東海第二発電所 審査資料	
資料番号	S-2-3 (改2)
提出年月日	2023年8月21日

## 東海第二発電所

発電用原子炉設置変更許可申請書比較表（震源を特定せず策定する地震動）

日本原子力発電株式会社

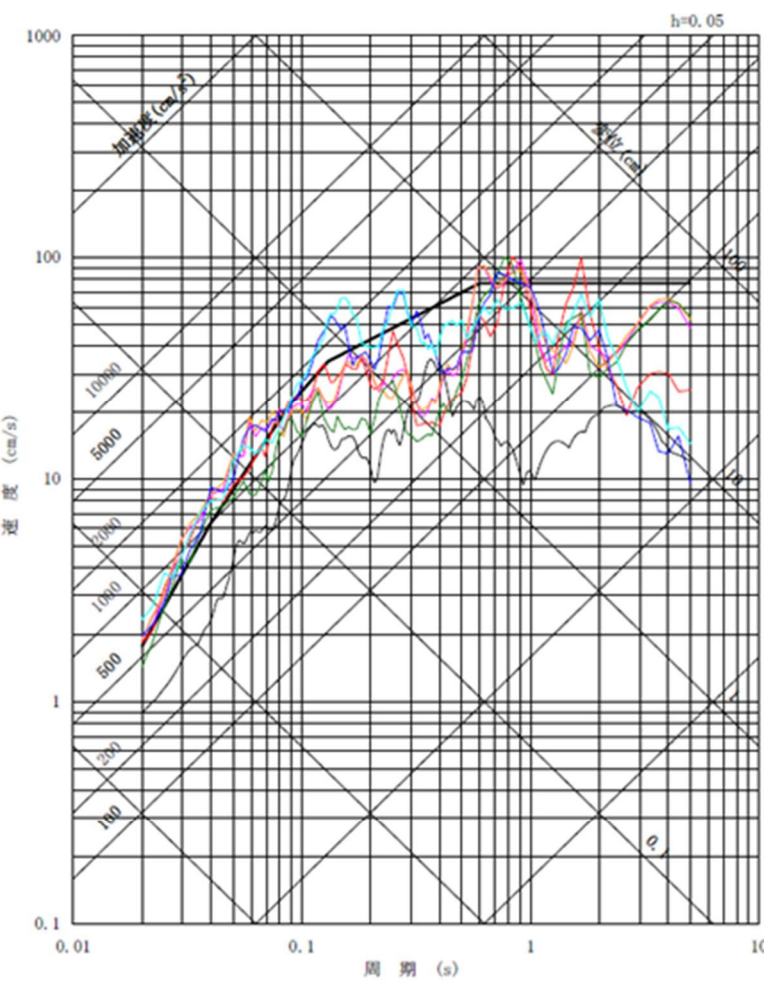
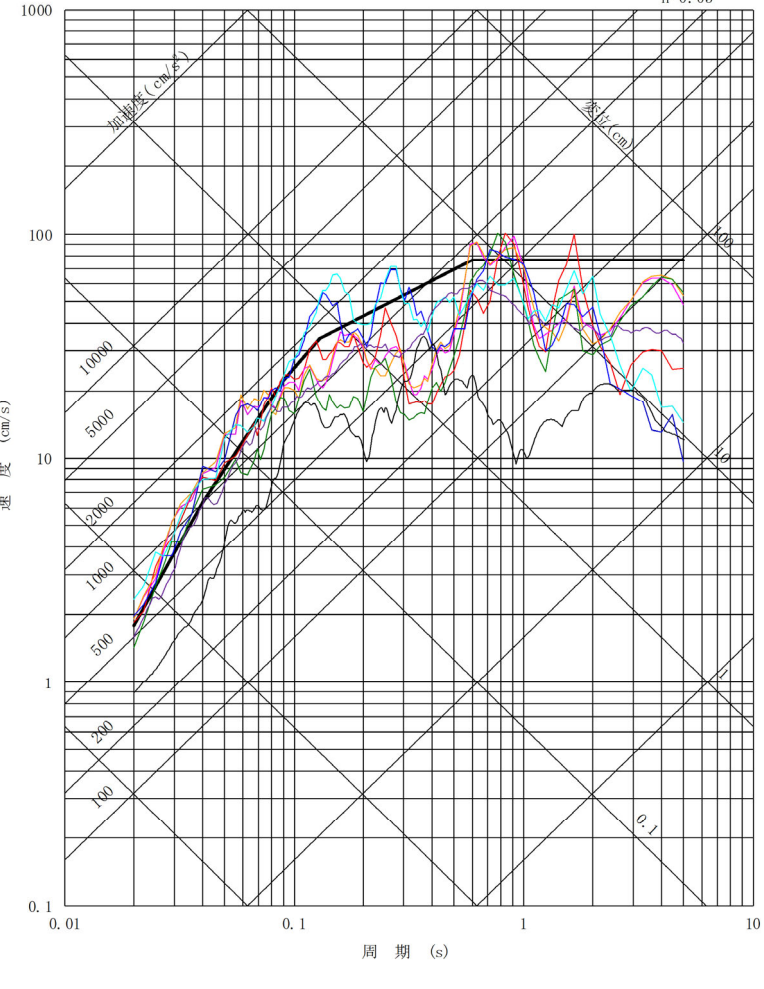
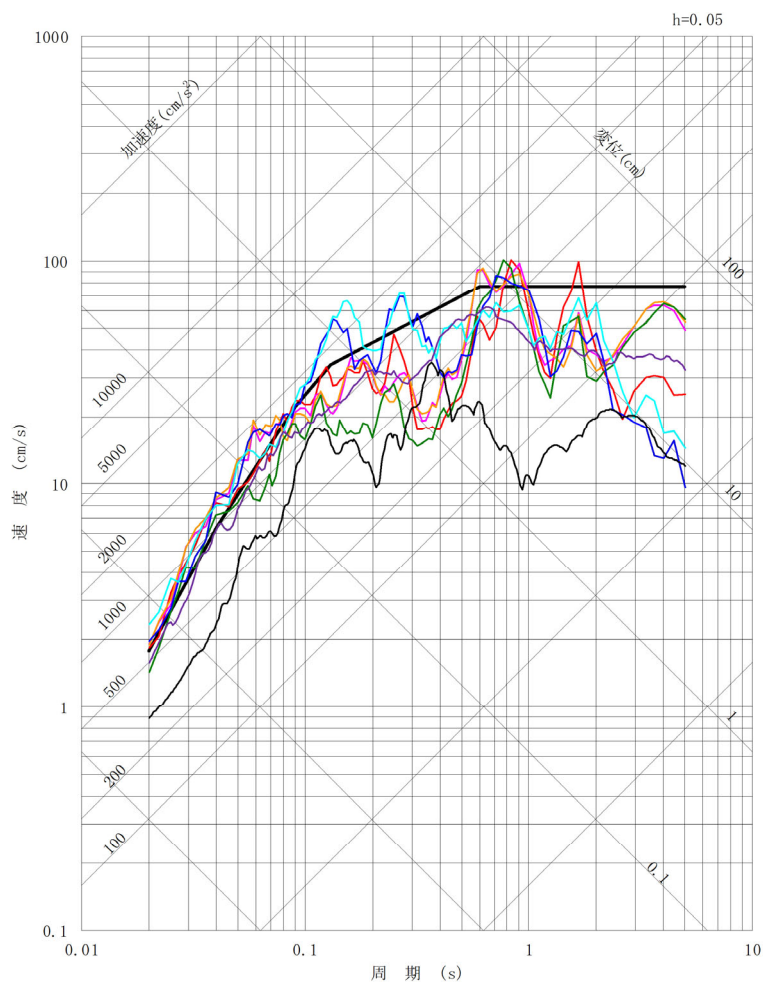
既許可 (令和5年1月25日時点)	震源特定せず当初申請 (令和3年6月25日時点)	第1回補正	差異説明
 <p>第5-1図 基準地震動<math>S_s</math>の応答スペクトル (NS方向)</p>	 <p>第5-1図 基準地震動<math>S_s</math>の応答スペクトル (NS方向)</p>	 <p>第5-1図 基準地震動<math>S_s</math>の応答スペクトル (NS方向)</p>	<p>基準地震動<math>S_s-32</math>の追加、図の変更※ ※当初申請時から、乱数位相を用いた模擬地震波作成に係る地震規模(M6.9→M7.0)を変更し、<math>S_s-32</math>を見直している。</p>

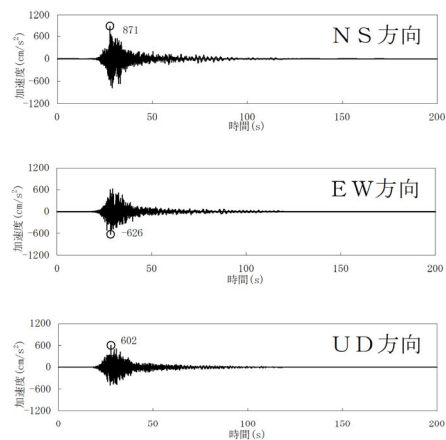
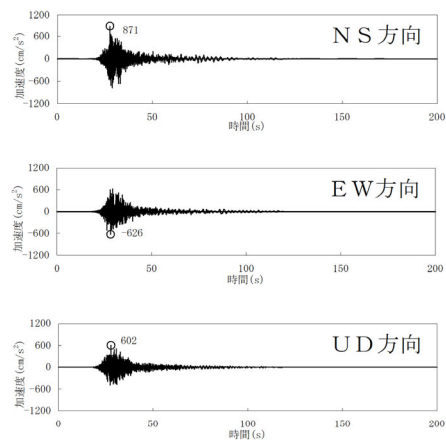
既許可 (令和5年1月25日時点)	震源特定せず当初申請 (令和3年6月25日時点)	第1回補正	差異説明
 <p>第5-2図 基準地震動S<sub>s</sub>の応答スペクトル (EW方向)</p>	 <p>第5-2図 基準地震動S<sub>s</sub>の応答スペクトル (EW方向)</p>	 <p>第5-2図 基準地震動S<sub>s</sub>の応答スペクトル (EW方向)</p>	<p>基準地震動S<sub>s</sub>-32の追加、図の変更※                  ※当初申請時から、乱数位相を用いた模擬地震波作成に係る地震規模(M6.9→M7.0)を変更し、S<sub>s</sub>-32を見直している。</p>

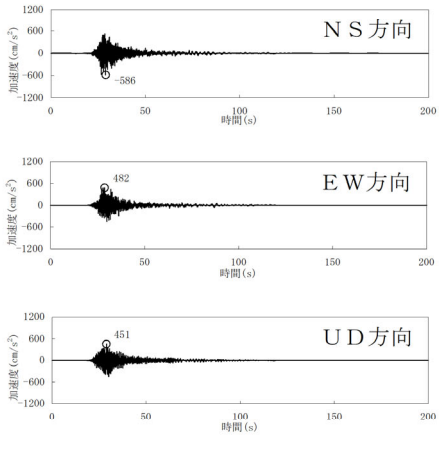
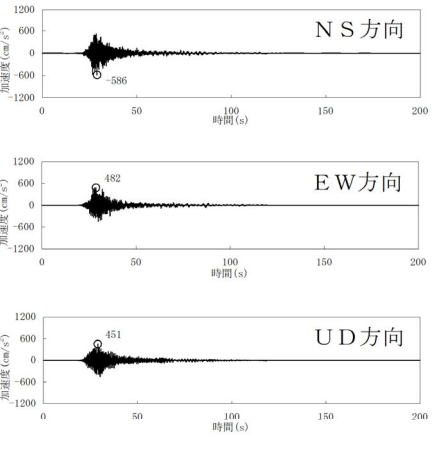
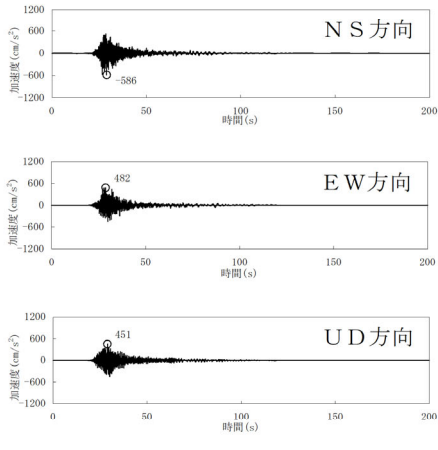
既許可 (令和5年1月25日時点)	震源特定せず当初申請 (令和3年6月25日時点)	第1回補正	差異説明
 <p>第5-3図 基準地震動<math>S_s</math>の応答スペクトル (UD方向)</p>	 <p>第5-3図 基準地震動<math>S_s</math>の応答スペクトル (UD方向)</p>	 <p>第5-3図 基準地震動<math>S_s</math>の応答スペクトル (UD方向)</p>	<p>基準地震動<math>S_s-32</math>の追加、図の変更※</p> <p>※当初申請時から、乱数位相を用いた模擬地震波作成に係る地震規模(M6.9→M7.0)を変更し、<math>S_s-32</math>を見直している。</p>

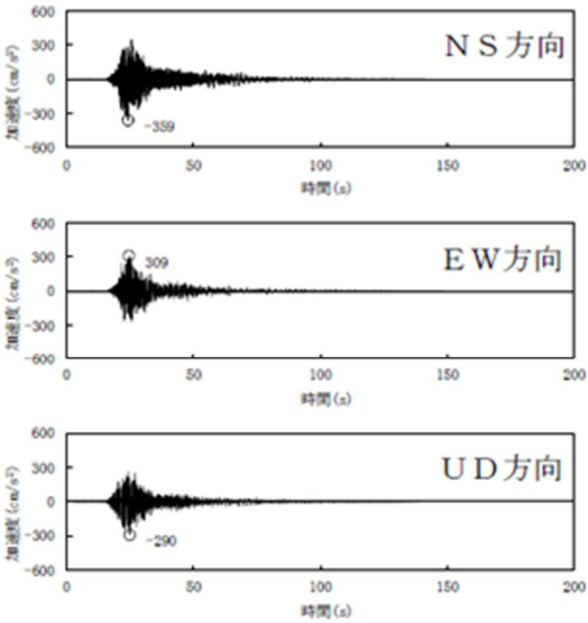
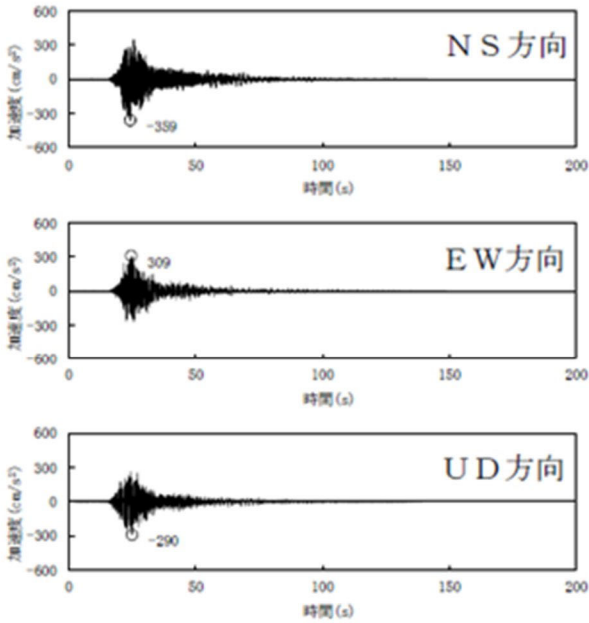
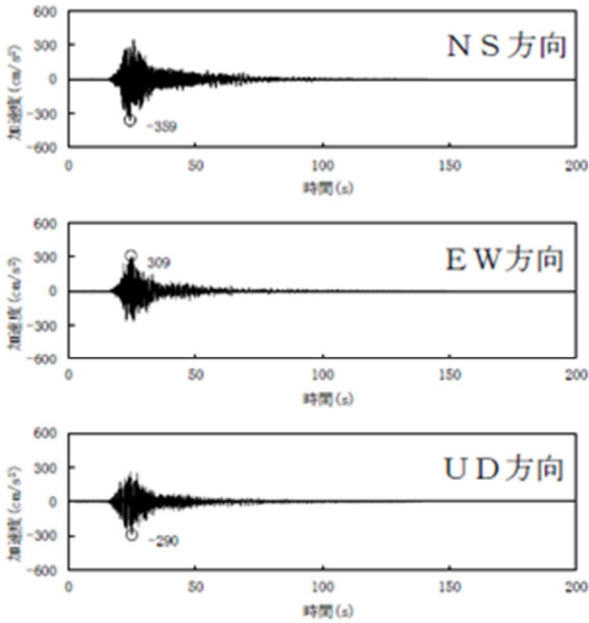
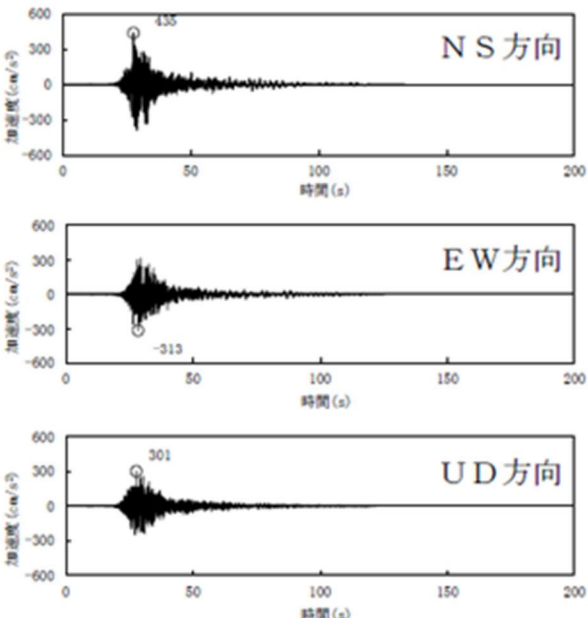
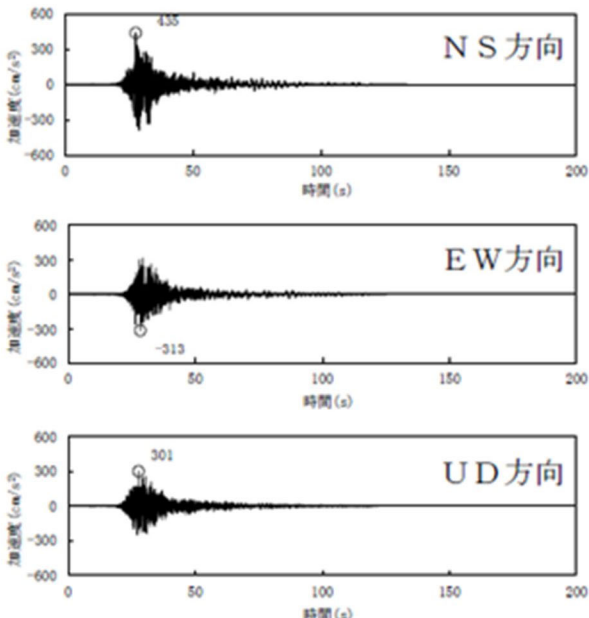
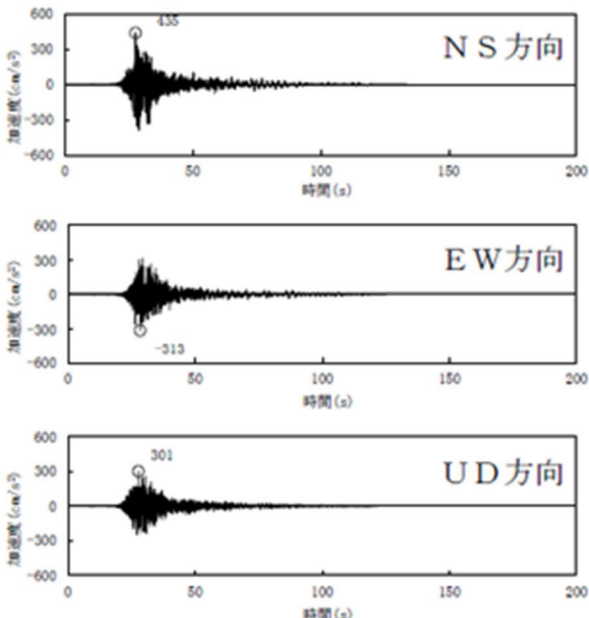
既許可 (令和5年1月25日時点)	震源特定せず当初申請 (令和3年6月25日時点)	第1回補正	差異説明
 <p>第1.3-1図 弾性設計用地震動<math>S_d</math>の応答スペクトル (NS方向)</p>	 <p>第1.3-1図 弾性設計用地震動<math>S_d</math>の応答スペクトル (NS方向)</p>	 <p>第1.3-1図 弾性設計用地震動<math>S_d</math>の応答スペクトル (NS方向)</p>	<p>弾性設計用地震動<math>S_d-32</math>の追加, 図の変更※                  ※当初申請時から, 乱数位相を用いた模擬地震波作成に係る地震規模(M6.9→M7.0)を変更し, <math>S_s-32</math>を見直しているため, <math>S_d-32</math>に反映する。</p>

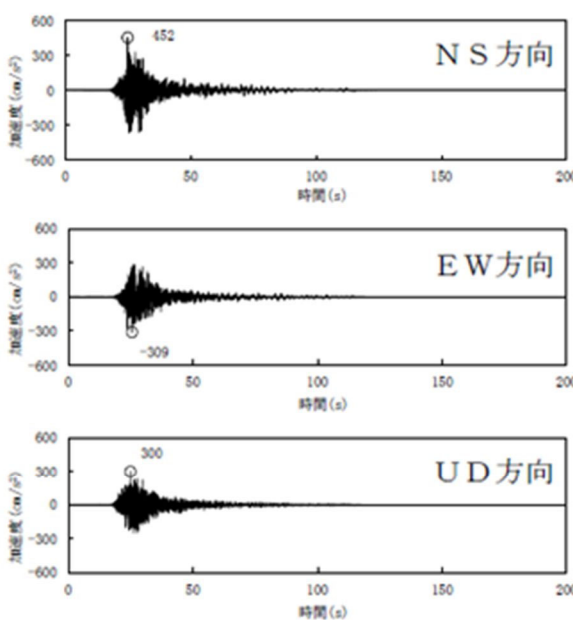
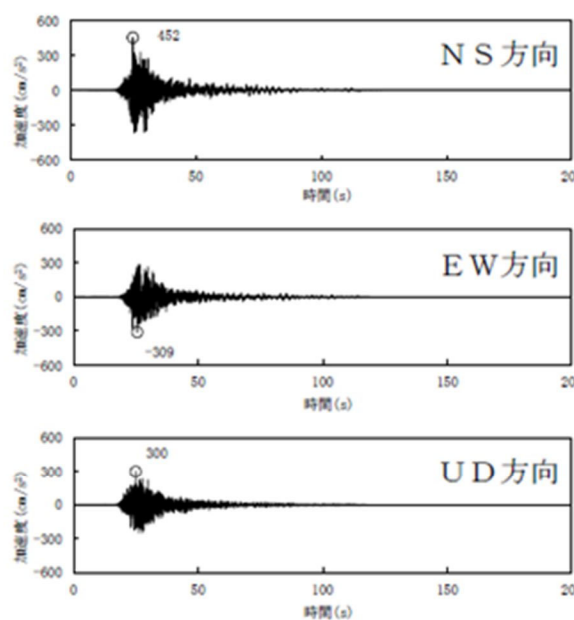
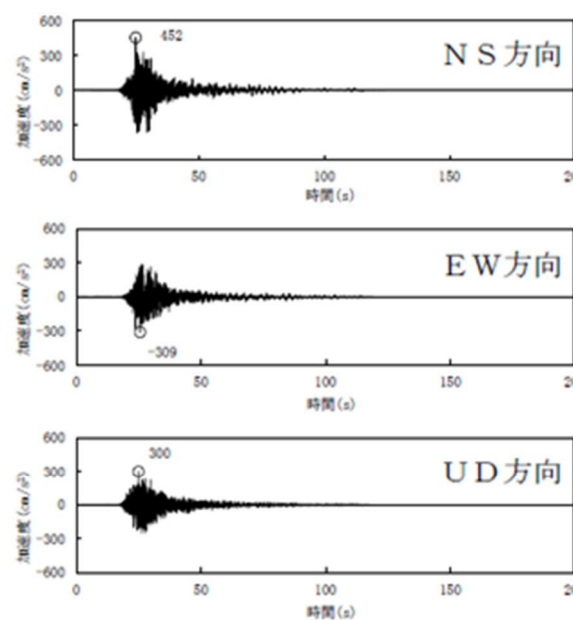
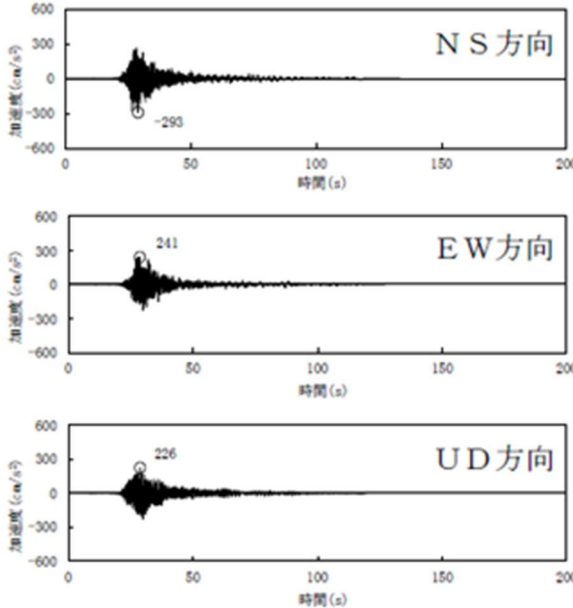
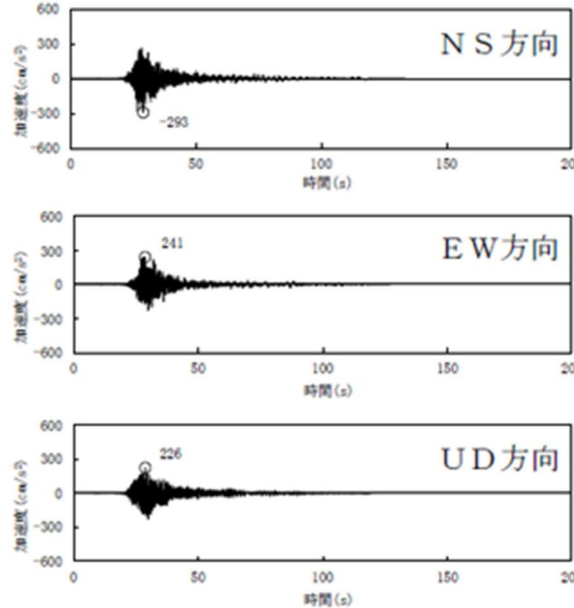
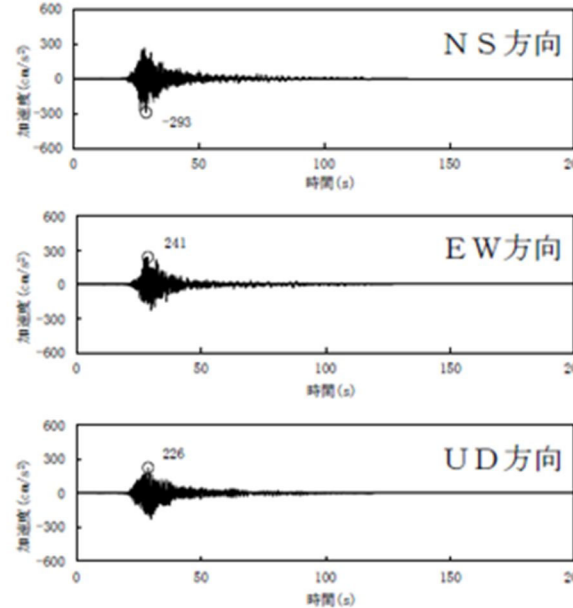
既許可 (令和5年1月25日時点)	震源特定せず当初申請 (令和3年6月25日時点)	第1回補正	差異説明
 <p>第1.3-2図 弾性設計用地震動<math>S_d</math>の応答スペクトル (EW方向)</p>	 <p>第1.3-2図 弾性設計用地震動<math>S_d</math>の応答スペクトル (EW方向)</p>	 <p>第1.3-2図 弾性設計用地震動<math>S_d</math>の応答スペクトル (EW方向)</p>	<p>弾性設計用地震動<math>S_d-32</math>の追加, 図の変更※                  ※当初申請時から, 乱数位相を用いた模擬地震波作成に係る地震規模(M6.9→M7.0)を変更し, <math>S_s-32</math>を見直しているため, <math>S_d-32</math>に反映する。</p>

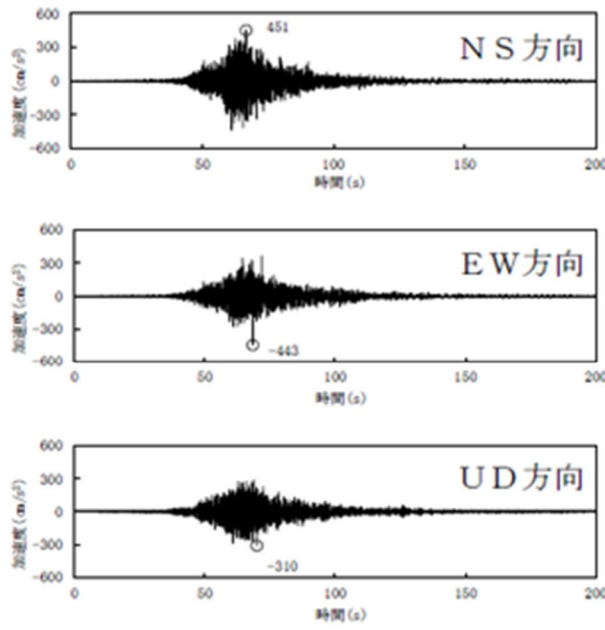
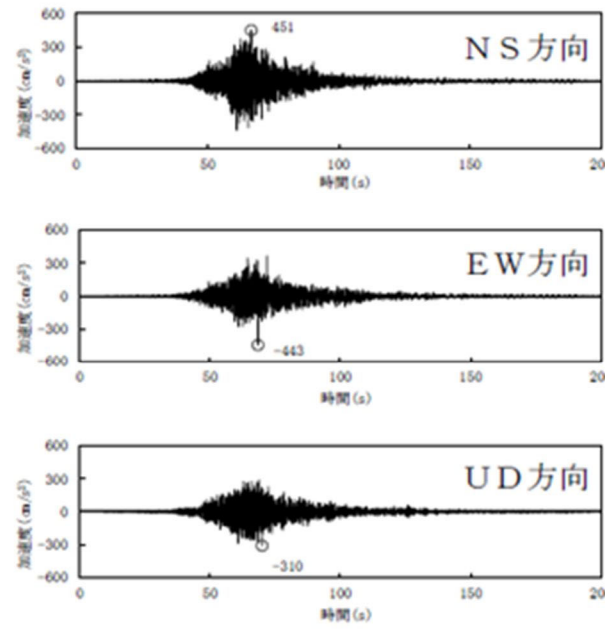
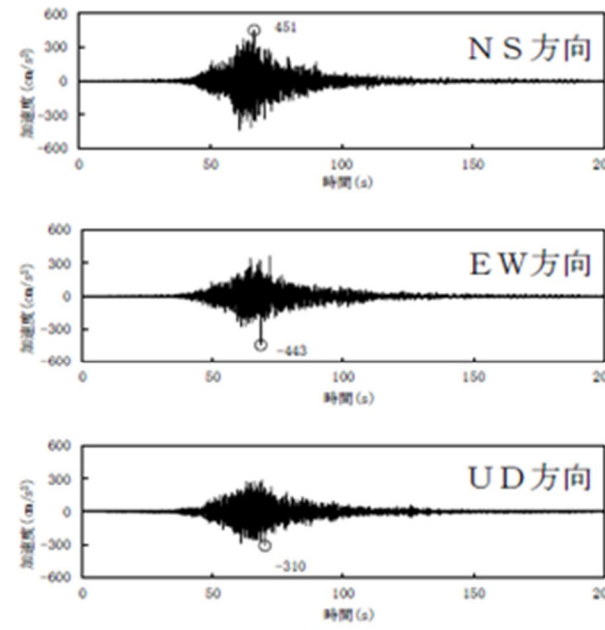
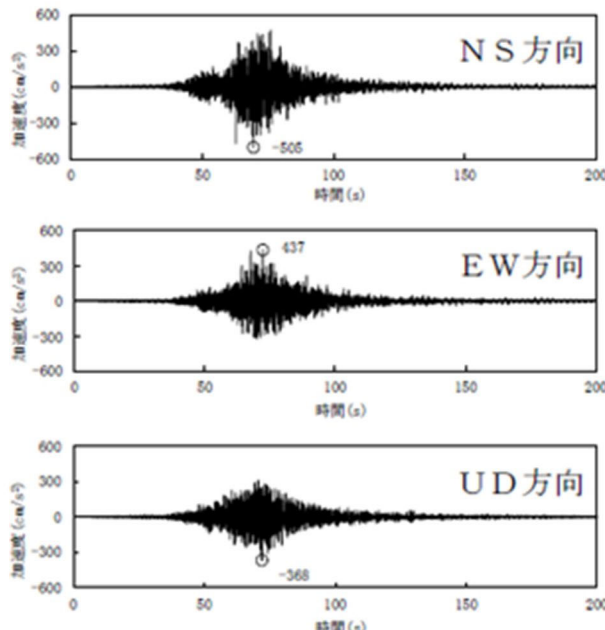
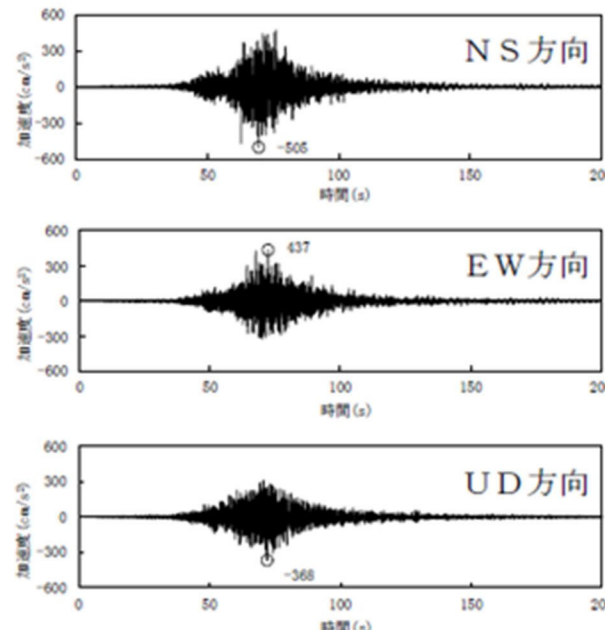
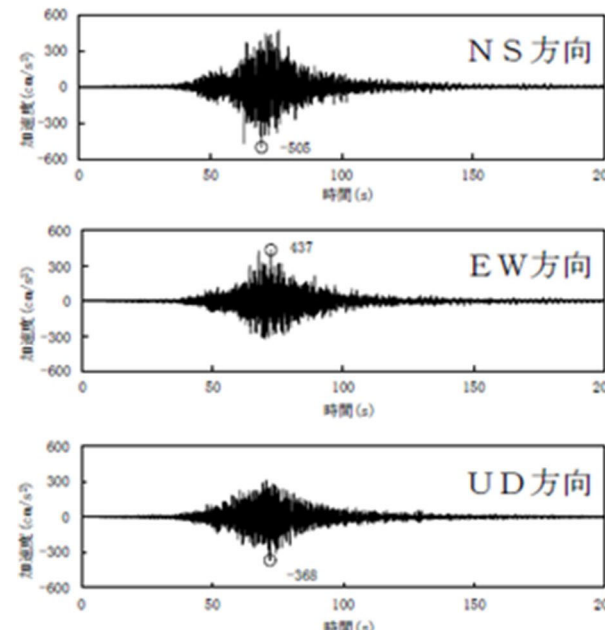
既許可 (令和5年1月25日時点)	震源特定せず当初申請 (令和3年6月25日時点)	第1回補正	差異説明
 <p>第1.3-3図 弾性設計用地震動<math>S_d</math>の応答スペクトル (UD方向)</p>	 <p>第1.3-3図 弾性設計用地震動<math>S_d</math>の応答スペクトル (UD方向)</p>	 <p>第1.3-3図 弾性設計用地震動<math>S_d</math>の応答スペクトル (UD方向)</p>	<p>弾性設計用地震動<math>S_d-32</math>の追加, 図の変更※                  ※当初申請時から, 乱数位相を用いた模擬地震波作成に係る地震規模(M6.9→M7.0)を変更し, <math>S_s-32</math>を見直しているため, <math>S_d-32</math>に反映する。</p>
